**Avis délibéré de la mission régionale d'autorité environnementale  
sur le parc photovoltaïque de Cros porté par la société Énergie  
Cros La Tartièrre sur la commune de Cros (63)**

**Avis n° 2024-ARA-AP-1661**

**Avis délibéré le 20 mars 2024**

Figure 2: Plan d'implantation du projet (source : plan de masse du Permis de construire )

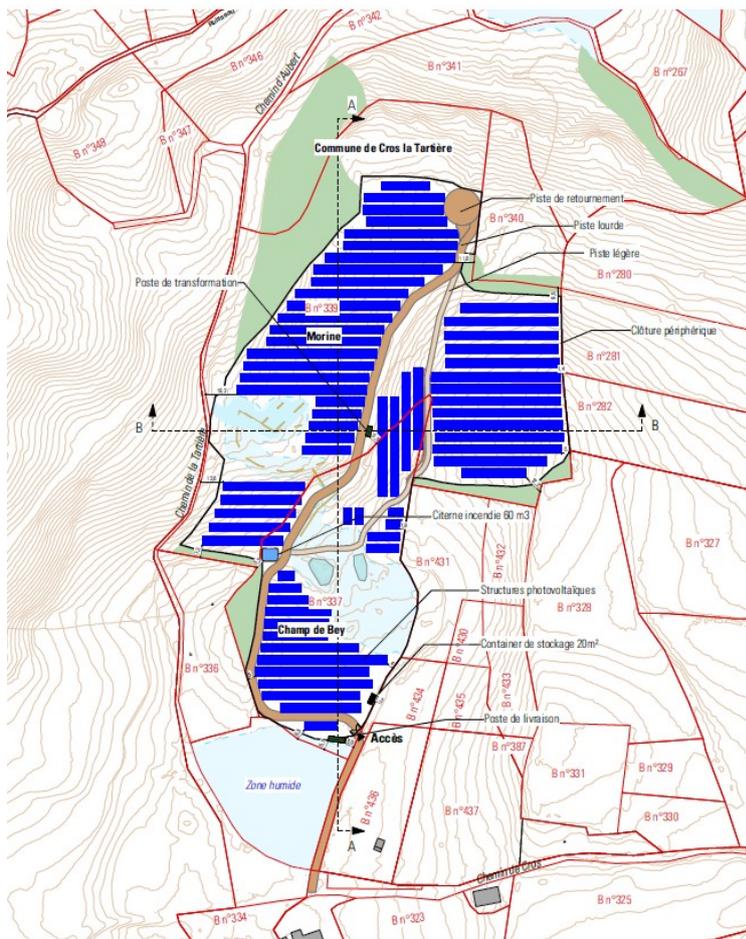
Le raccordement au réseau se fera par une connexion directe, par piquage, sur la liaison haute-tension « Lanobre-Saint Sauve » depuis le poste de livraison et de transformation vers le réseau public de distribution. La longueur du raccordement prévu est de 300 m. Son tracé, non précisé à ce stade, devrait suivre les itinéraires routiers existants, des tranchées d'enfouissement des câbles à 75-80 cm dans le sol seraient prévues en accotement de voirie existante, sans passage de cours d'eau. Un premier scénario de raccordement, présenté dans le dossier, a été étudié puis abandonné compte-tenu des niveaux d'enjeux écologiques définis, et des difficultés techniques induites. Cette démarche est à relever.

Les incidences éventuelles du raccordement sur le réseau public.(travaux pour le piquage, renforcement de ligne ou de poste de transformation notamment) sont à identifier et évaluer, même s'ils relèvent d'une autre maîtrise d'ouvrage et d'un calendrier différent.

**L'Autorité environnementale recommande de décrire précisément et d'inclure explicitement dans le périmètre du projet et donc de l'étude d'impact, le raccordement au réseau électrique, fonctionnellement lié au parc photovoltaïque.**

4 L'étude d'impact évoque 2,11 m de hauteur maximum. La notice du PC décrivant le terrain et présentant le projet évoque une hauteur maximum à 3,16 m. Mais les plans du PC indiquent des hauteurs comprises entre 0,8 m et 2,1 m. Ce point doit impérativement être clarifié.

Figure 5: Carte montrant l'évitement de la majorité des enjeux écologiques identifiés (source : étude d'impact).

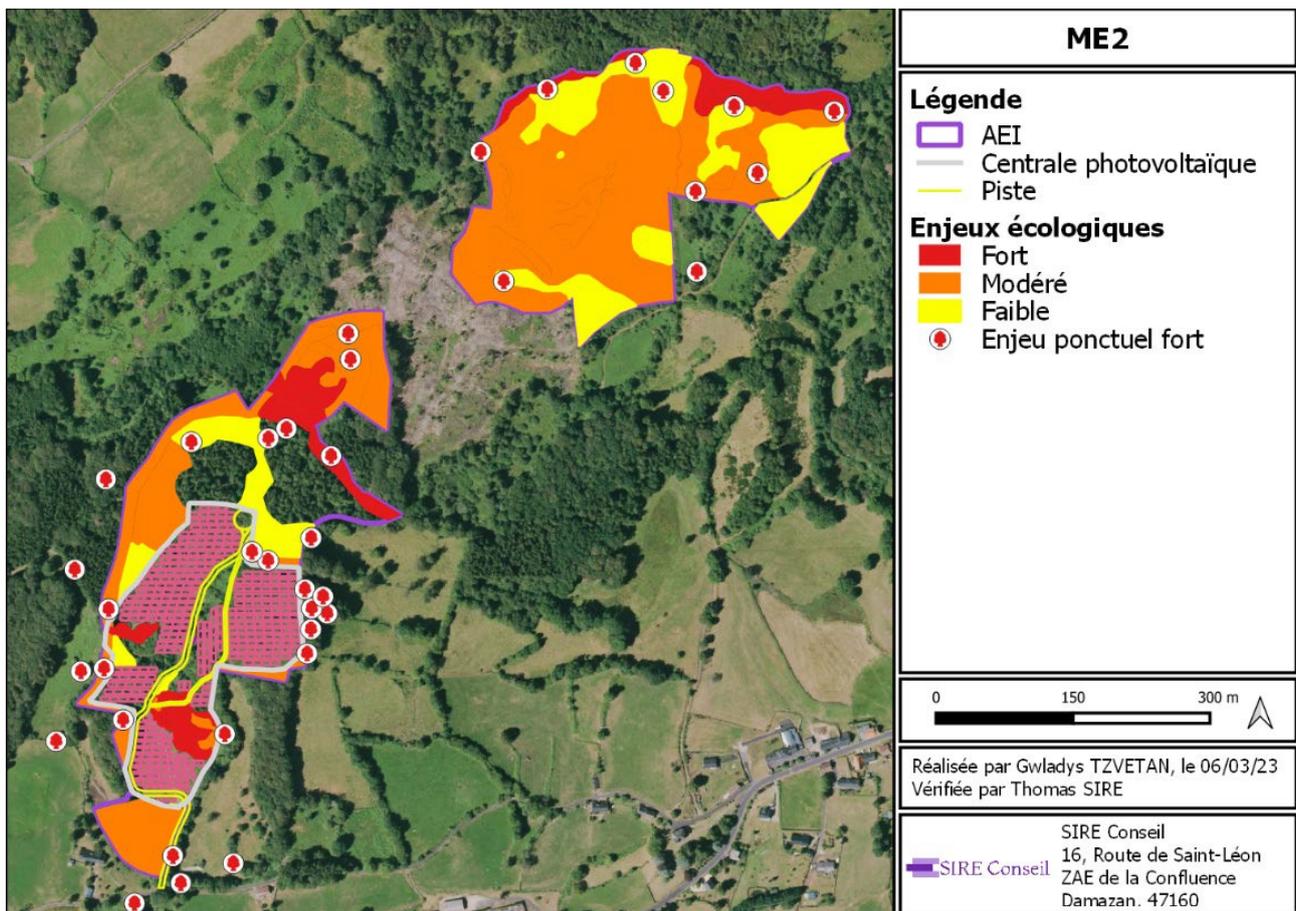
- évitement des zones aquatiques et humides, de la majorité des habitats communautaires, des habitats de reproduction des amphibiens et des habitats terrestres attenants, des arbres à cavités recensés, des habitats de reproduction recensés de la Linotte mélodieuse, de la majeure partie des habitats favorables au Bouvreuil pivoine, de la station de plantes-hôtes du Petit collier argenté, d'une grande partie des habitats favorables aux reptiles et des buses d'alimentation des mares (cf. figure 5 du présent avis) ;

D'après le dossier, les impacts résiduels sont négligeables voire positifs sur la plupart des taxons et habitats, sauf pour les impacts sonores en phase de travaux, les continuités écologiques en phase de travaux, les habitats naturels et la végétation, la Pie-grièche écorcheur et le Bouvreuil pivoine, les espèces nicheuses liées aux milieux de bocage et boisés, les amphibiens et les reptiles en phase travaux et les espèces de milieux semi-ouverts.

Néanmoins, le niveau d'impact n'étant pas considéré comme négligeable pour les autres espèces et fonctionnalités précitées, des mesures de compensations supplémentaires devraient être appliquées. Une compensation est en effet nécessaire dès lors que les incidences ne sont ni nulles, ni négligeables.

**L'Autorité environnementale recommande d'approfondir les mesures d'évitement et de réduction ou, à défaut, de compléter les mesures de compensation au regard des impacts non-nuls sur certaines espèces et en particulier les reptiles et amphibiens en phase de chantier.**

Figure 6: Enjeux paysagers identifiés dans l'étude d'impact (source : étude d'impact).

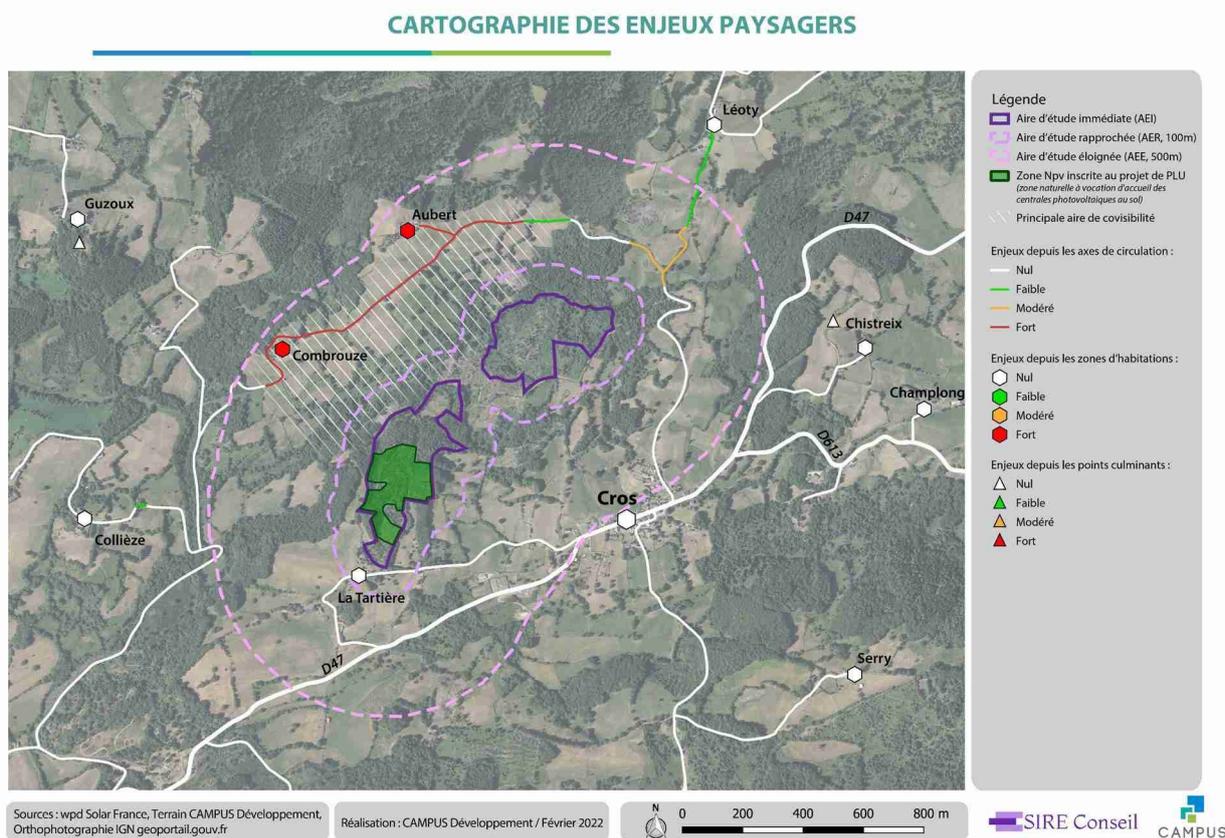
Le dossier n'identifie pas d'enjeu paysager particulier, le site étant peu visible des alentours proches et étant concerné par très peu de petit patrimoine et patrimoine remarquable. Les enjeux peuvent concerner, d'après le dossier (cf. figure 6), les covisibilités du vallon qui borde l'extrémité nord-ouest du projet et les visibilitées depuis les axes de communication et hameaux à proximité. Les photomontages ayant été pris pour la plupart en période hivernale de plus faible végétation, ces éléments apparaissent cohérents, si ce n'est la couleur "camouflage" attribuée aux tables dans les photomontages (page 22-223 de l'EI) qui serait à confirmer ou modifier;
